**Avis sur le projet d'installation agrivoltaïque de "La Boussanelle"
à Soupex (11)**

N° Saisine : 019631/A P

Date : 6 août 2026

Figure 3 : version du projet actuel (2026) superposée aux enjeux écologiques

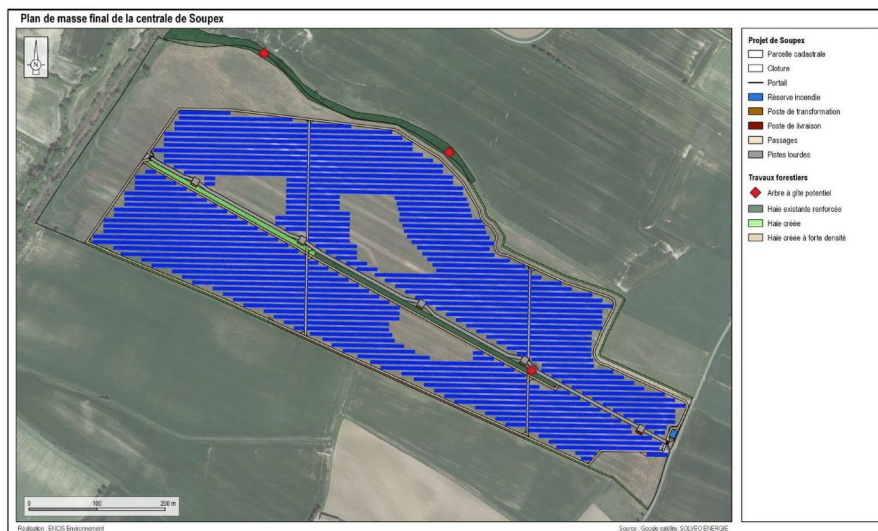
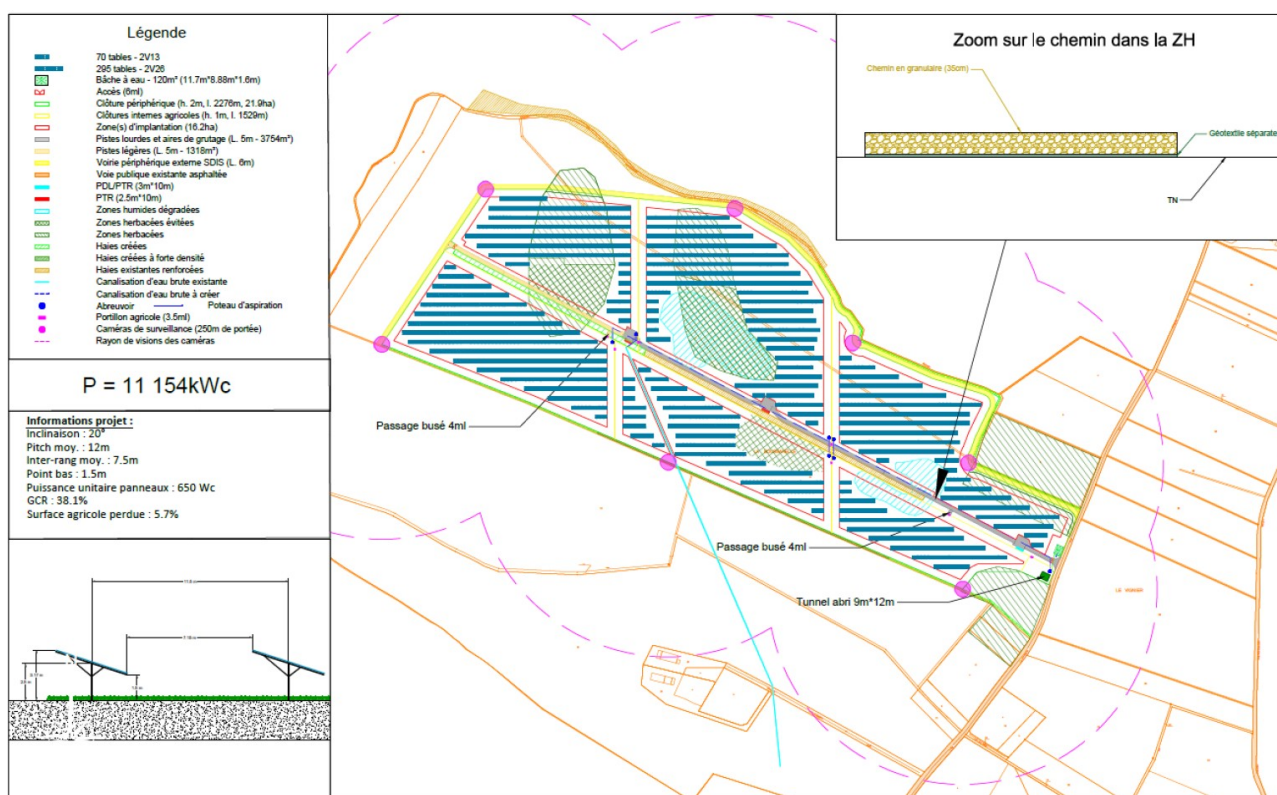
Par rapport au projet de 2023, la surface clôturée totale est toujours d'environ 22 ha. L'implantation est très peu modifiée, principalement au niveau des zones humides présentes sur le site (figures 2 et 3). La principale différence entre les deux projets porte sur l'augmentation de l'écart entre les rangs de panneaux (porté à 7,5 m) avec pour conséquence, une puissance totale installée de 11,15 MWc contre 19,5 MWc initialement.

La MRAe relève que l'implantation proposée morcelle les aménagements sans pour autant conserver une zone de continuité écologique suffisamment vaste pour relier les secteurs non aménagés entre-eux, ce qui en diminue les effets positifs.

- **ré-évaluer les enjeux naturalistes du site depuis 2021 ;**
- **l'altération des zones humides est jugée « nulle », « totalement évitée », mais l'impact des sondages d'archéologie préventive ne sont pas pris en compte : déterminer clairement les impacts du projet sur les zones humides (phase travaux, sondages d'archéologie préventive, persistance des impacts) et proposer des mesures d'atténuation, voire de compensation ;**

- **une partie des habitats de reproduction et d'alimentation d'oiseaux nicheurs (dont la Cisticole des joncs, le Bruant proyer, la Fauvette mélanocéphale, le Tarier pâtre,...) ne sera pas directement impactée (patches sans aménagements). Les rangs sont plus espacés que dans le premier projet. Toutefois, l'étude doit tenir compte des modifications engendrées sur les habitats naturels et habitats d'espèces sous les panneaux, à proximité et dans les inter-rangs, sur la pollinisation, la végétation, les conditions de lumière, d'humidité..., la baisse de l'attractivité, la perte de zone de chasse, d'alimentation et de reproduction. L'évitement suffisant est à démontrer. La MRAe recommande de réévaluer à la hausse les impacts du projet sur les oiseaux nicheurs et de proposer des mesures d'atténuation complémentaires.**

- **la carte page 204 indique que des busages sont prévus au centre de la parcelle : le rôle et les effets de ces aménagements doivent être précisés et évalués ;**
